## Keuringsverslag van een elektrische laagspanning- en zeer lage spanningsinstallatie

### NIET CONFORM

Straatnaam Kerkstraat  
Huisnummer 33  
Busnummer  
Postcode 9971  
Gemeente Lembeke  
Land België

Controlebezoek van een oude huishoudelijke elektrische installatie van een wooneenheid bij verkoop op vraag van de verkoper volgens (KB 08/09/2019) - AREI Boek 1- 8.4.2. en 8.2.1. en 4.2.4.3.

Afbeelding schakel- en verdeelbord:

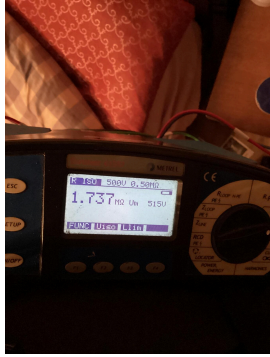
- 13.08 Een demonteerbaar aansluitstuk (aardingsonderbreker) moet steeds gemakkelijk bereikbaar zijn. (Boek 1 Onderafdeling 5.1.5.1. en 5.4.3.5.)
- 15.01 De aanduiding van de stroomkringen en/of apparatuur, aansluitklemmen, enz dient aangebracht of vervuldigd te worden. (Boek 1 Onderafdeling 3.1.3.1. en 3.1.3.3.A. en 5.1.6.1)

- 15.03 Het verdeelbord is niet makkelijk toegankelijk. (Boek 1 Onderafdeling 5.3.5.1.C.)
- 15.06 De deur en/of afschermplaat van het schakelbord dient (terug)geplaatst te worden. Aanraking van onder spanning staande delen mogelijk. (Boek 1 Afdeling 5.1.4. en 5.3.5.1.A. en 4.2.2.3.)

- 17.01 De smeltzekeringhouders of houders van kleine vermogensschakelaars met pennen met een sectie kleiner dan 10mm² zijn niet voorzien van kalibreerelementen. (Boek 1 Onderafdeling 5.3.5.5.A.)
